ENQUÊTE PUBLIQUE
DU 8 JANVIER AU 11 FÉVRIER 2020

relative à
l'élaboration du PLUi de la Communauté de Communes
de la Vanne et du Pays d'Othe

la modification des zonages d'assainissement des
communes d'Arces-Dilo, Bagneux, Couleurs, Les Sièges et
Vaudeurs

**RAPPORT D'ENQUÊTE,
CONCLUSIONS MOTIVÉES ET AVIS
DE LA COMMISSION D'ENQUÊTE**

Commune de Cerisiers (hameau du Fays)

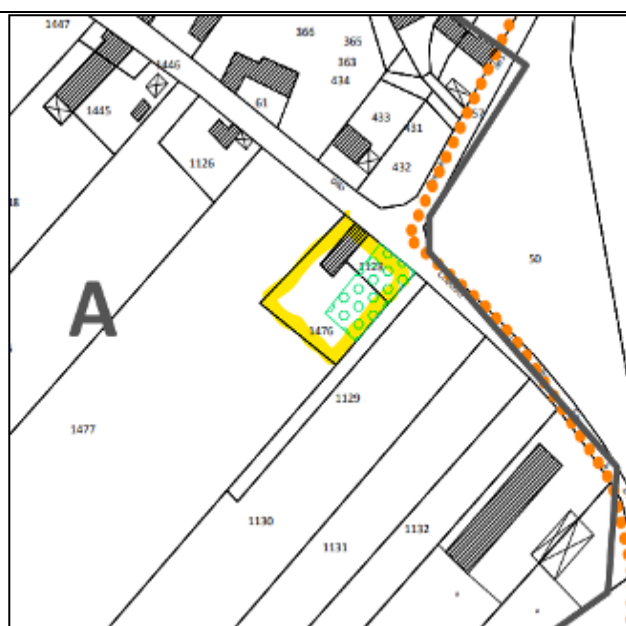
Remarque de M. Aurélien MICHEL déposée le 24 janvier à la permanence de Courgenay et complétée le 30 janvier à la permanence de Vareilles

Le Code de l'urbanisme ne permet pas de créer en zone A un bâtiment de cette taille pour une activité qui ne serait pas agricole. Le classement en zone UX créerait un STECAL qui bloquerait le propriétaire sur son logement, aussi la CCVPO propose en accord avec la commune de créer une zone Us dont les limites restent à définir exactement) sur le hameau du Fays (Cerisiers), ce hameau ne possède pas d'exploitation agricole et possède tous les réseaux en capacité suffisante pour un tel classement (en lien avec la réponse aux QN1 et QN2 Général).

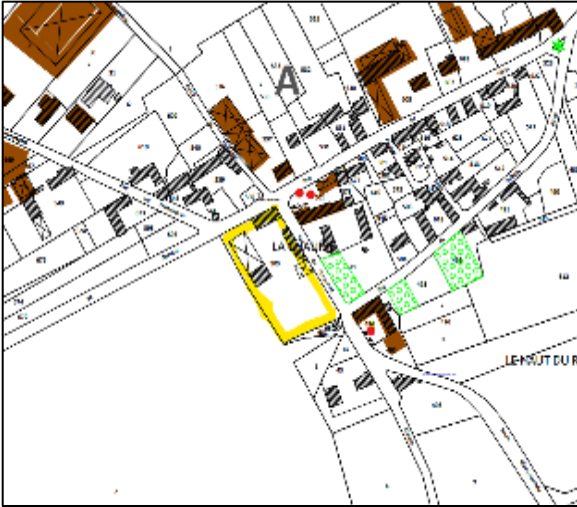
- ou d'être intégré dans un bâtiment repéré..... En cas d'activités existantes non agricoles une extension modérée (30% de la surface de plancher) est autorisée.

- Les artisans pourront se développer en zone A sous réserve de réhabiliter des bâtiments existants et par changement de destination. Concernant les extensions : soit le hameau sera classé en U ou en STECAL, soit le règlement de la zone A sera adapté (en lien avec la DDT) ;
- Les caravanes ne seront pas autorisées au stationnement supérieur à 3 mois (confère le code de l'urbanisme articles R111-47 à R111-50).

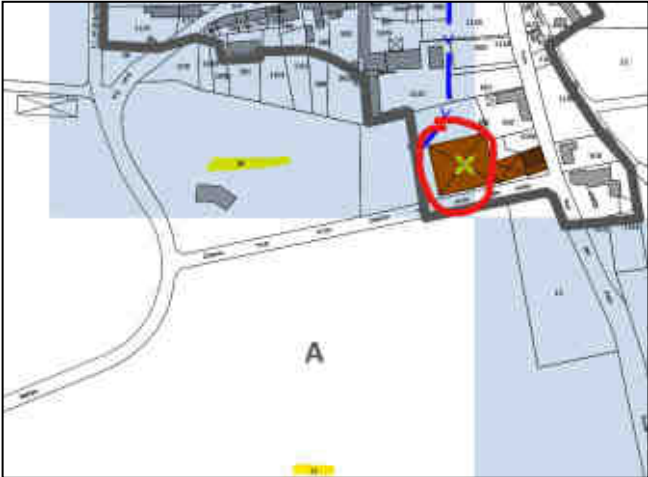
Souhaite le classement des parcelles n° 21, 19, 18, 17, 16, 49, 70, 71, 906, 884, 885 en zone UAs pour créer des logements. Classement identique pour les parcelles n° 916 et 917.

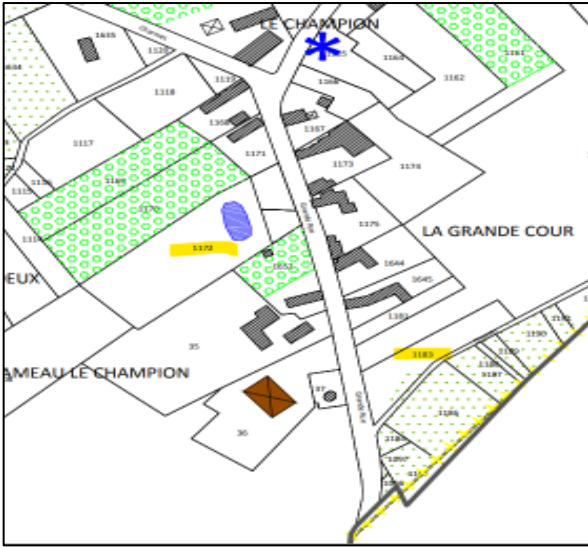
Nombre de ces parcelles ont fait l'objet de requêtes analysées ci-avant. Ce courrier fournit une vision plus globale.

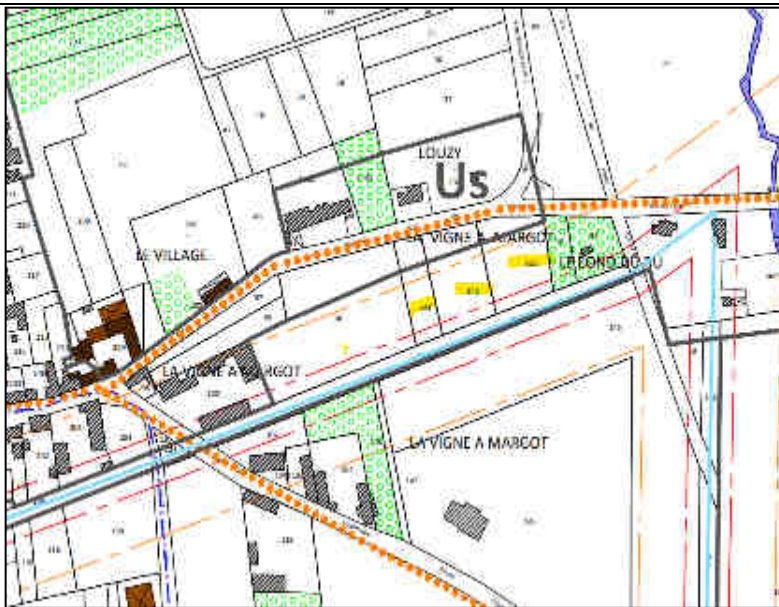
Ces ensembles de parcelles se situent en limite de deux zones bâties récemment, une à l'est et l'autre au sud. Au plan de l'équité, cette demande est compréhensible.

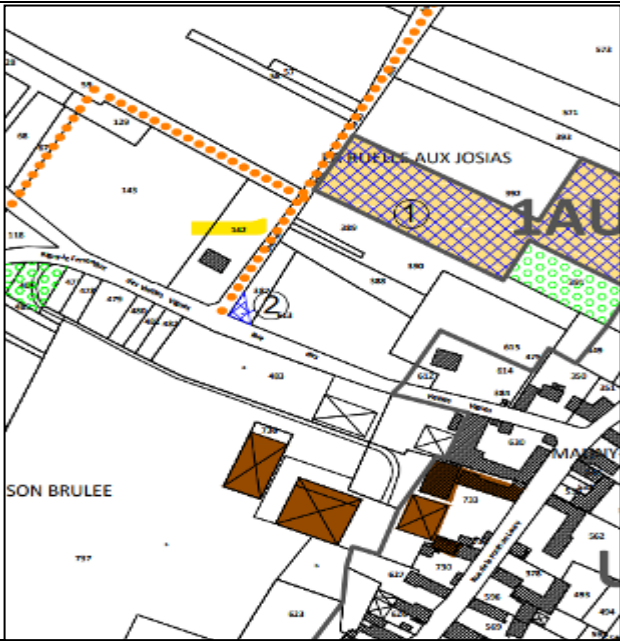
Souhaitent le classement de la parcelle
n° 142 en zone Us pour pouvoir construire
une véranda attenante à leur maison
d'habitation.

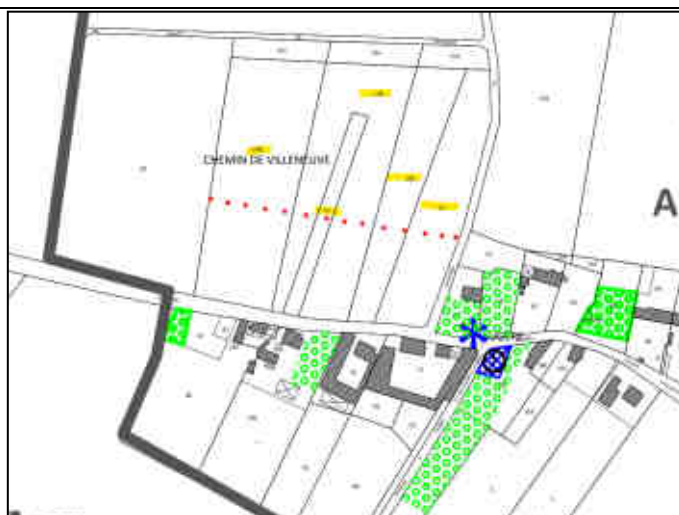
Sur le hameau de Grange Sèche, la commune de Vaudeurs envisage la création d'une défense incendie (délibération du Conseil Municipal) aux normes pour l'ensemble du hameau. Afin de rester en conformité avec le futur SCoT, la CCVPO propose que les parties des parcelles n° 1323 à 1320 en bordure de rue côté est soient classées en zone Us sur une profondeur permettant une construction et ses annexes (45 m maximum).

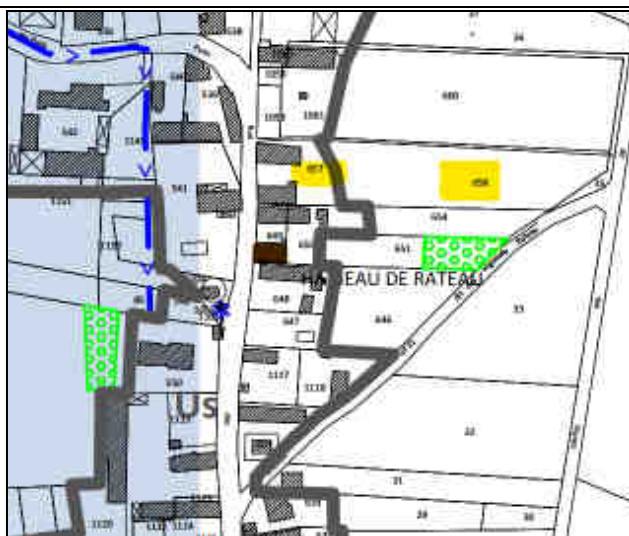
Souhaite le classement de la parcelle
n° 1089, actuellement en A, en zone Us.

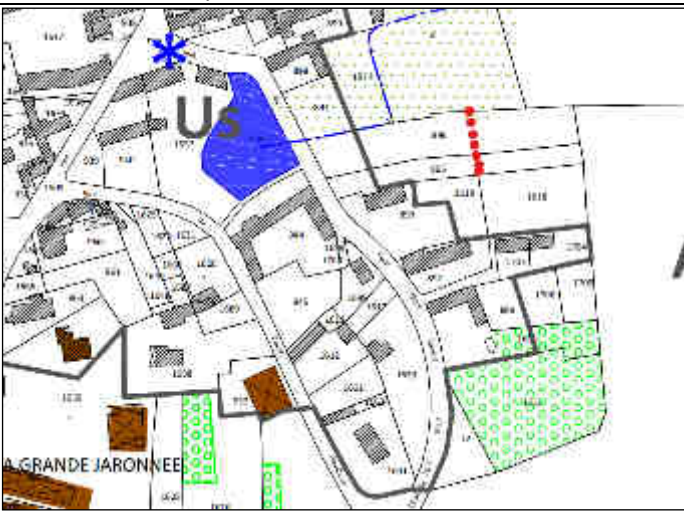
Souhaite le classement de la parcelle n° 58
de A en Us afin d'y implanter un garage.

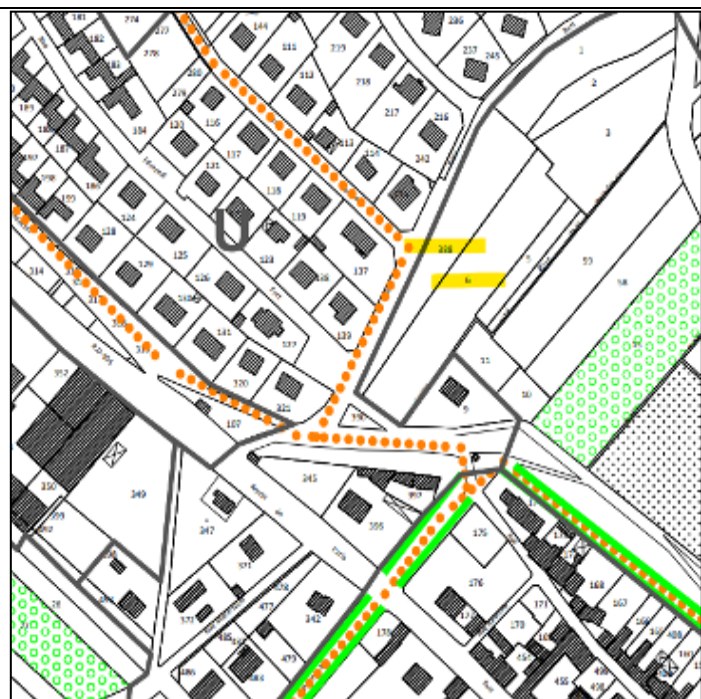
Demande de classer les parcelles n° 349, 399 et 492 de la zone UX en zone U.

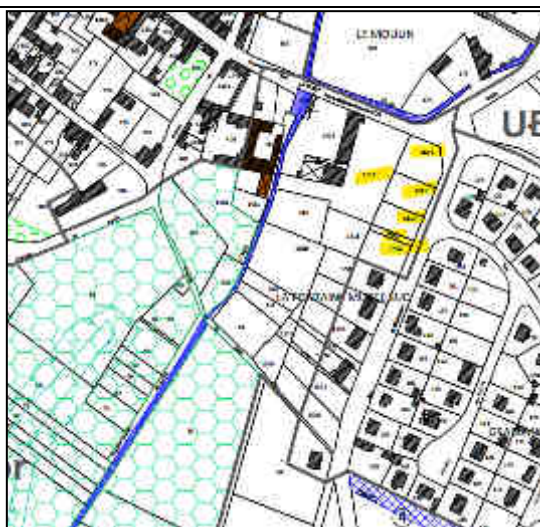
Souhaite la construction d'un chalet sur les parcelles n° 74 et 75 classées en zone Acor, où les constructions à usage d'habitation sont interdites. Demande d'un classement en zone Ua ou d'un recul de la limite Ncor / Ua de 20 m.

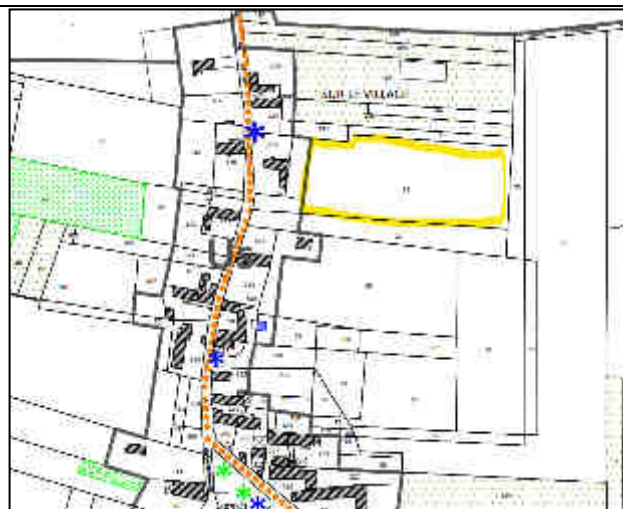
Souhaite, pour construire un nouveau hangar, le classement intégral de la parcelle cadastrée n° 45 Zone A, en zone constructible, sachant que cette parcelle comporte déjà 2 bâtiments (ancien hangar agricole et atelier)

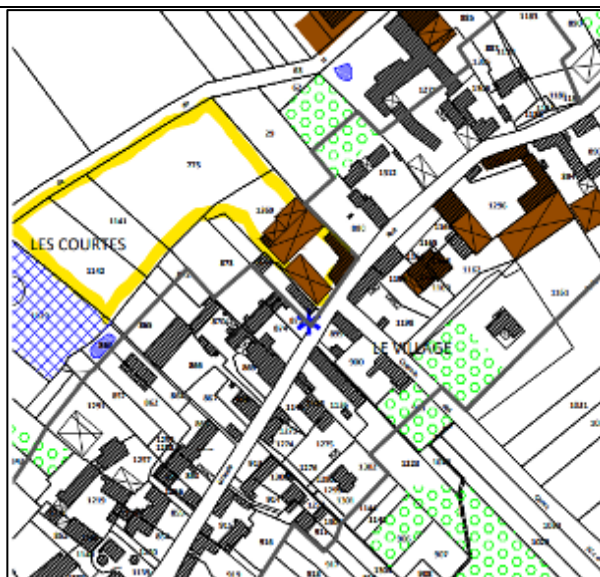
Rappelle un courrier de 2019 où la contributrice souhaitait le classement en zone U de la parcelle n° 167. La contributrice demande que la zone U soit rallongée sur une partie de la parcelle n° 169.

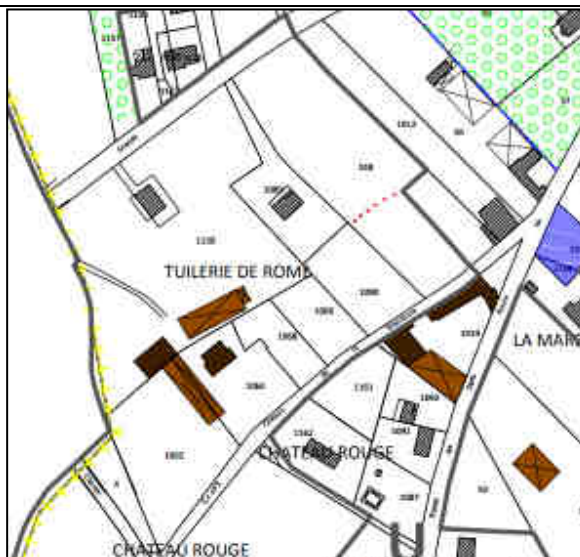
Souhaite le classement en zone U de la parcelle n° 92 sur laquelle il existe un projet de construction. Le bâtiment agricole situé à proximité concerne une exploitation en cessation d'activité.

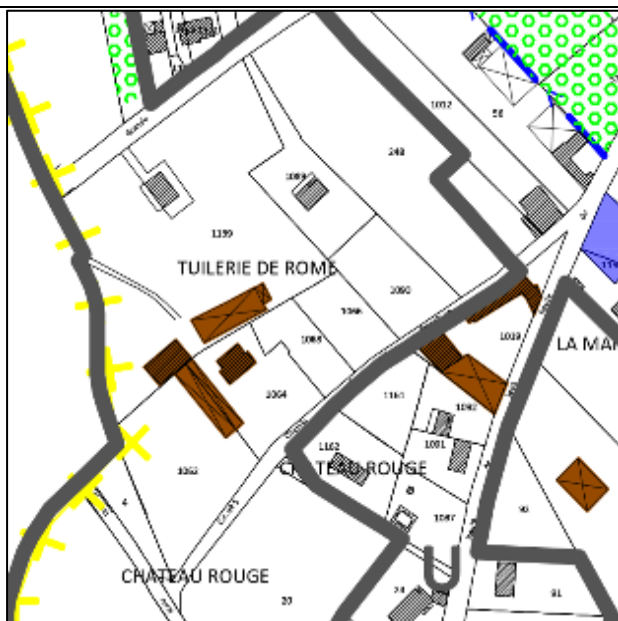
Souhaite le classement de la parcelle n° 248 (tuilerie de Rome) en zone U par alignement de la partie inférieure de la ligne de séparation des zones sur la limite droite de la parcelle n° 1090. Une conduite d'assainissement collectif passe dans la propriété.

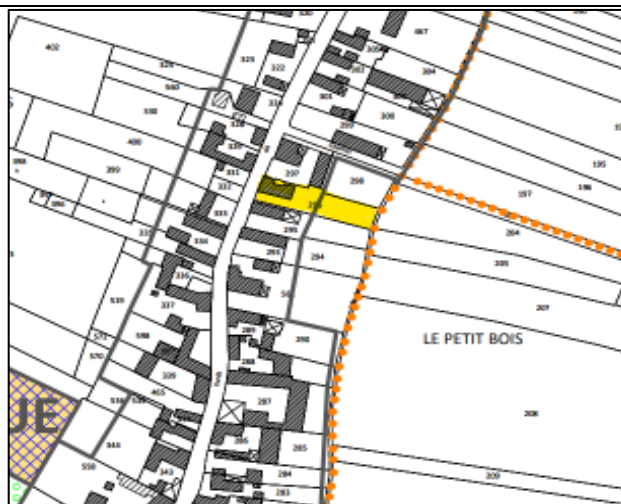
Souhaite le classement de la parcelle 264
en totalité en zone Us car actuellement elle
est à moitié en Us et moitié en A.

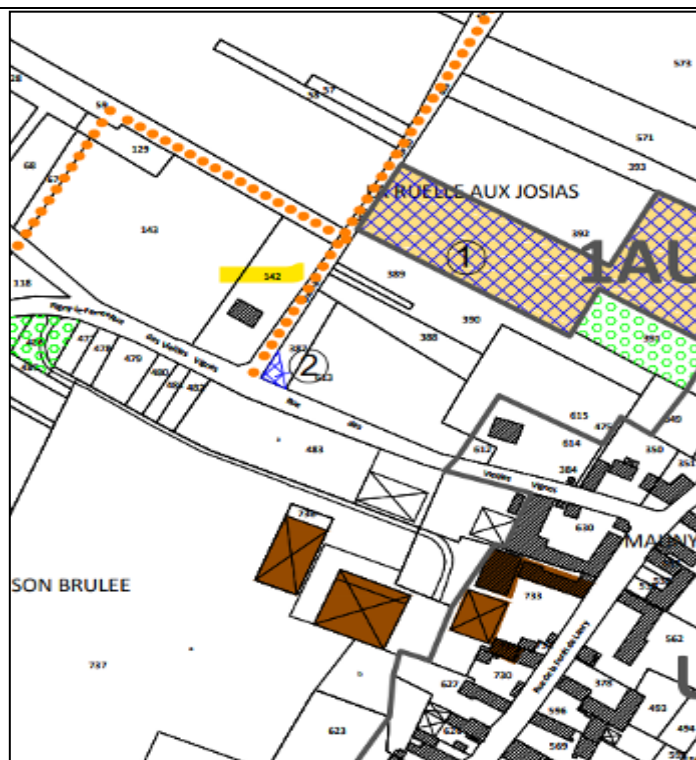
Souhaite le classement de la parcelle n° 296
en totalité en zone Us car actuellement elle
est à moitié en Us et moitié en A.

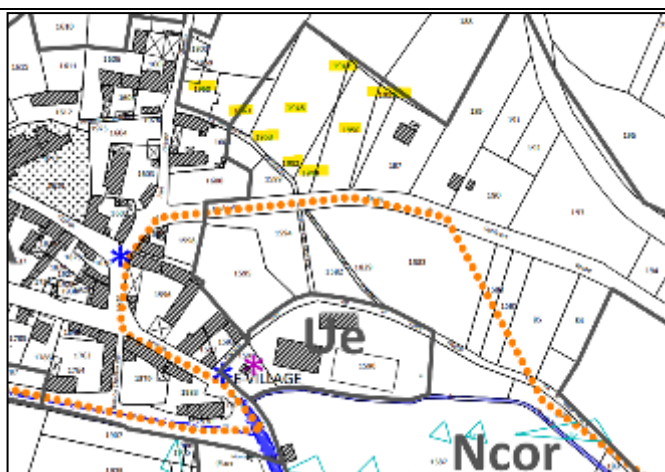
Souhaite le classement en zone U d'une parcelle n° 16 qui a fait l'objet d'un certificat d'urbanisme positif en 2011.

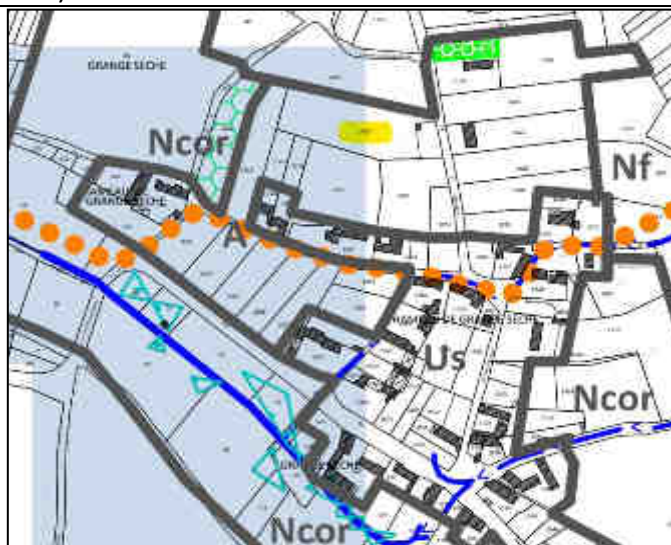
Souhaite le classement en zone U de deux parcelles desservies par les réseaux actuellement classées en zone A. Un certificat d'urbanisme positif a été délivré en 2014.

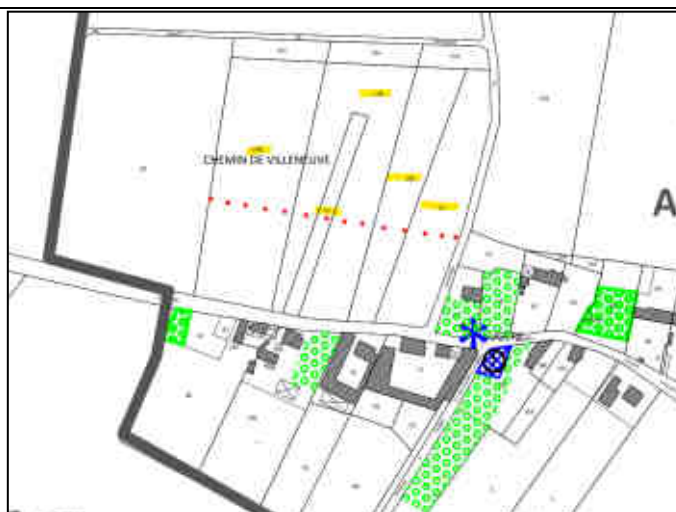
Souhaite le classement de la parcelle n° 1420 en zone U ; le contributeur a réalisé des terrassements en vue de construire une maison. Un permis de construire (qui n'a pas eu de suite) a été accordé en 2007 sur cette parcelle.

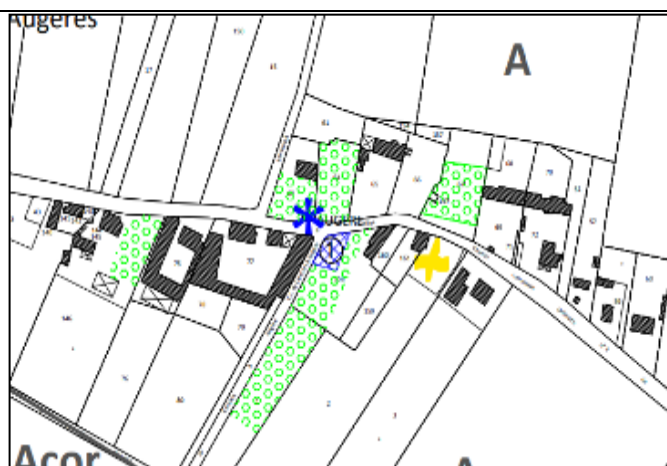
Souhaitent le classement partiel (limité aux points rouges) en zone U de cinq parcelles actuellement classées en zone A et demandent que le hameau comporte des zones U.
